<b>Title - Sujet</b> Achat mobilier catégorie1A,1B,2,5,6	
<b>Solicitation No. - N° de l'invitation</b> EF997-211713/A	<b>Amendment No. - N° modif.</b> 005
<b>Client Reference No. - N° de référence du client</b> R.111939.600	<b>Date</b> 2021-01-29
<b>GETS Reference No. - N° de référence de SEAG</b> PW-SMTA-160-16021	
<b>File No. - N° de dossier</b> MTA-0-43251 (160)	<b>CCC No./N° CCC - FMS No./N° VME</b>
<b>Solicitation Closes - L'invitation prend fin</b> <b>at - à 02:00 PM</b> Eastern Standard Time EST <b>on - le 2021-02-02</b> Heure Normale du l'Est HNE	
<b>F.O.B. - F.A.B.</b> <b>Plant-Usine:</b> <input type="checkbox"/> <b>Destination:</b> <input type="checkbox"/> <b>Other-Autre:</b> <input type="checkbox"/>	
<b>Address Enquiries to: - Adresser toutes questions à:</b> Asquino, Carolina	<b>Buyer Id - Id de l'acheteur</b> mta160
<b>Telephone No. - N° de téléphone</b> ( ) - ( )	<b>FAX No. - N° de FAX</b> ( ) -

## AMENDMENT 005

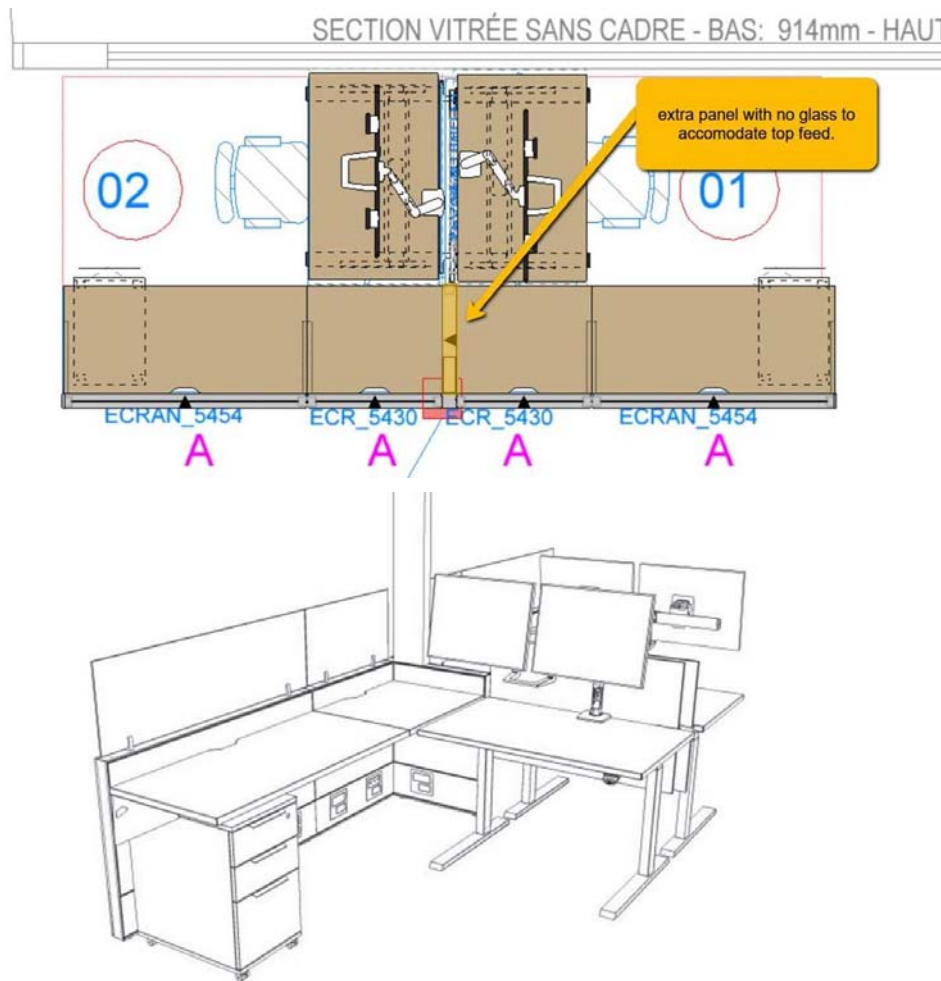
**Q12.** Please see plan below, in order to be able to keep the feeding pole in the same location we have to add a panel between the 2 worksurfaces. You cannot install a feeding pole on a glass panel (no manufacturer can do this). We also suggest that you add gables at each end to hide the cantilevers to make it look nicer.

Please let me know if this is acceptable.

**A12.** If this solution is necessary for your product, we accept it. We know that feeding poles cannot be installed over a glass panel. The full leg solution is already requested on the drawings (see plans).
